AMENAGEMENT DE LA ZAC DES COSTILS

CONSULTATION DU PUBLIC SUITE A
DEMANDE D'AUTORISATION
ENVIRONNEMENTALE

9E – SOLLICITATION DEPARTEMENT DE LA
MANCHE

NOTE COMPLEMENTAIRE

5 LOCALISATION DES POINTS DE SURVERSE

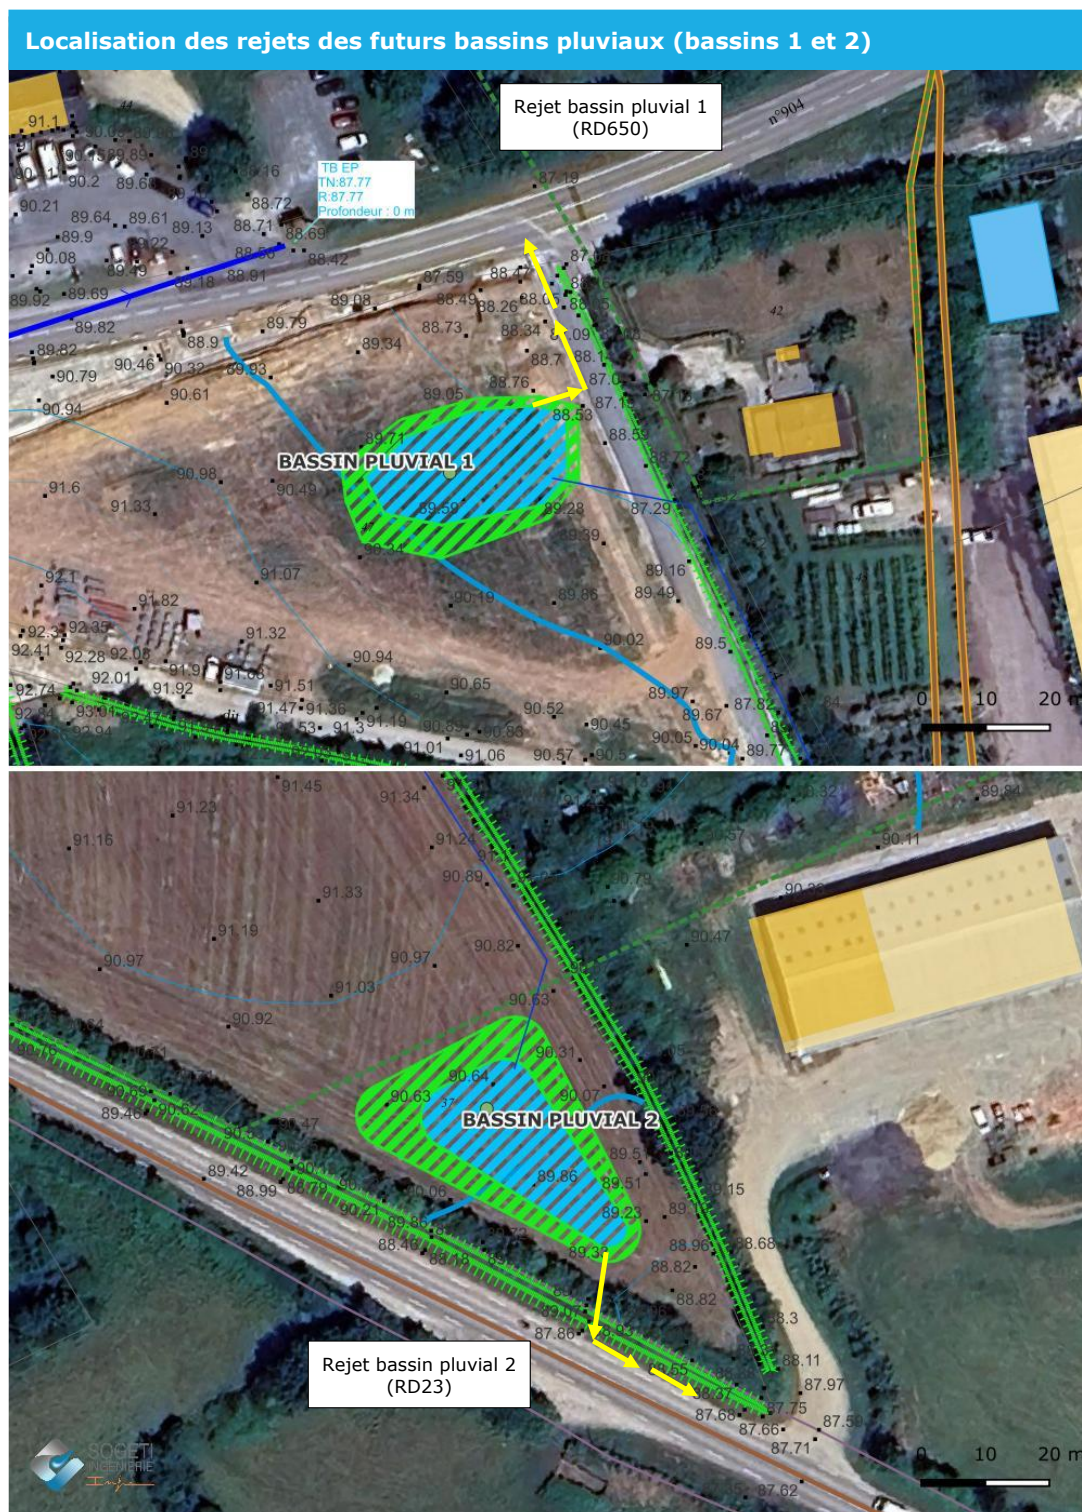
La présente note vise à apporter des éléments techniques complémentaires concernant la gestion des eaux pluviales dans le cadre du projet de la ZAC Costils, en réponse aux interrogations formulées par les services du Département de la Manche.

Elle précise notamment les volumes susceptibles d'être débordés en cas de pluie centennale, les hypothèses de calcul retenues et une comparaison avec la situation à l'état naturel.

En cas de **pluie centennale**, des débordements sont donc prévisibles. Les volumes excédentaires (s'ajoutant aux volumes rejetés par les débits de fuite des ouvrages) ont été estimés à :

- Bassin versant 1 : **+238 m³**
- Bassin versant 2 : **+282 m³**
- Bassin versant 3 : **+4 m³**

Les calculs réalisés montrent que, malgré une augmentation mécanique des volumes ruisselés liée à l'imperméabilisation, les dispositifs prévus — bassins de rétention dimensionnés pour une pluie trentennale et gestion à la parcelle — permettent de limiter les rejets vers l'aval, y compris en cas d'événement centennal.
